**ПАСПОРТ ДОСТУПНОСТИ № 1
Объекта социальной инфраструктуры (ОСИ)**

«Медика Плюс»

г. Нефтекамск, ул. Строителей, 73

АКТ ОБСЛЕДОВАНИЯ ОБЪЕКТА К ПАСПОРТУ ДОСТУПНОСТИ № 1

Фото № 4.2

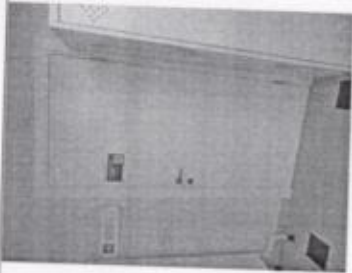
4.1	Кабинетная форма обслуживания	есть					Кабинеты не оснащены специализированным оборудованием. (п. 8.1.7, 8.1.9 СП 59.13330.2020).	С, Г	Оборудовать кабинеты, системой усиления звука (переносной индукционной петлей), адаптивным техническим оборудованием видеомонитором (ручным) для чтения, (при необходимости).	Индивидуальное решение с ТСП
							Входы в кабинеты врачей и процедурные не оборудованы световыми сигналами вызова пациентов. (п. 8.3.3 СП 59.13330.2020).	Г	Оборудовать входы в кабинеты врачей и процедурные световыми сигналами вызова пациентов.	Текущий ремонт
							Отсутствуют информирующие тактильные таблички для	С	Установить информирующие тактильные таблички для	Текущий ремонт

людей с нарушением зрения с использованием рельефных знаков и символов, а также рельефно-точечного шрифта Брайля, с названием функциональных зон коридоров и кабинетов. (п.6.5.9 СП 59.13330.2020).		людей с нарушением зрения с использованием рельефных знаков и символов, а также рельефно-точечного шрифта Брайля, с названием функциональных зон коридоров и кабинетов. Разместить их рядом с дверью со стороны дверной ручки на высоте, от 1,2 до 1,6 м.	Организационные мероприятия
	Регламент или иной документ, определяющий порядок работы с инвалидами и другими маломобильными гражданами на объекте отсутствует. (п. 8. ст. 15 Федерального закона от 24.11.1995 N 181-ФЗ	К, О, С, Г, У	Разработать регламент или иной документ, определяющий порядок работы с инвалидами и другими маломобильными гражданами на объекте.	Организационные мероприятия
	На объекте предоставляется услуга по сопровождению инвалидов, имеющих стойкие расстройства функции зрения и самостоятельного передвижения. (п. 4. ст. 15 Федерального закона от 24.11.1995 N 181-ФЗ).	К, О, С, У	Выполнять регламент по сопровождению инвалидов, имеющих стойкие расстройства функции зрения и самостоятельного передвижения.	Организационные мероприятия

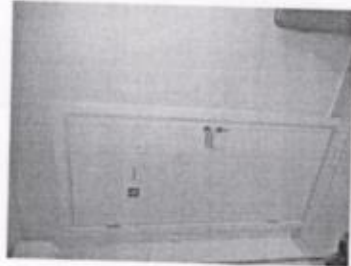
4.2	Зальная форма обслуживания	нет	-	-	-	-	-
4.3	Прилавочная форма обслуживания	есть	 Фото № 4.3	Регистратура не оборудована системой усиления звука. (п. 8.1.7 СП 59.13330.2020). Перед стойкой регистратуры отсутствует тактильная напольная разметка «поле получения услуги». (п. 6.13 СП 136.13330.2012).	Г С	Оборудовать регистратуру, системой усиления звука (индукционной петлей). Рекомендуется установить тактильные напольные указатели перед стойкой регистратуры согласно требованиям ГОСТ Р 52875-2018.	Индивидуальное решение с ТСП Текущий ремонт Организационные мероприятия
